INFORME DE AUDITORÍA TÉCNICA EXTRENA

MANTENIMIENTO PERIODICO DE LA RUTA NACIONAL NO. 1 SECCIÓN BARRANCA-PEÑAS BLANCAS Y DE OTRAS RUTAS NACIONALES DE SU ZONDA DE INFLUENCIA LPCO-019-00

PROYECTO MEJORAMIENTO DE LA RUTA NACIONAL N°1 SECCION: BARRANCA – PEÑAS BLANCAS Y DE OTRAS RUTAS NACIONALES DE SU ZONA DE INFLUENCIA (LPCO-019-00)

FECHA DEL INFORME: 06/06/03

A. Incumplimientos en el programa de trabajo:

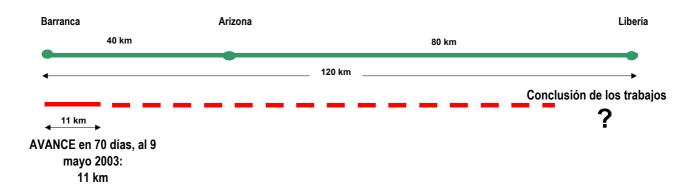
Observación 18: Es criterio de la auditoría técnica que la prórroga del plazo otorgada a favor del contratista, fundamentada solamente en el caso del PG-70, no era un motivo suficiente, por cuanto esta auditoría evidenció otros factores que también produjeron retrasos en el avance de las obras, tales como el período de preingeniería, producción de la mezcla asfáltica con la planta de Barranca, el inicio del reciclado en sitio, los cuales eran responsabilidad del contratista. Por otra parte el contratista no cumplió con producir el asfalto con grado de desempeño PG-70 a partir de un asfalto AC-30 modificado con un polímero, tal y como lo planteaba el cartel de licitación y su compromiso plasmado en la oferta presentada.

En la siguiente tabla se resumen los factores que influyeron en el retraso de la ejecución de las obras:
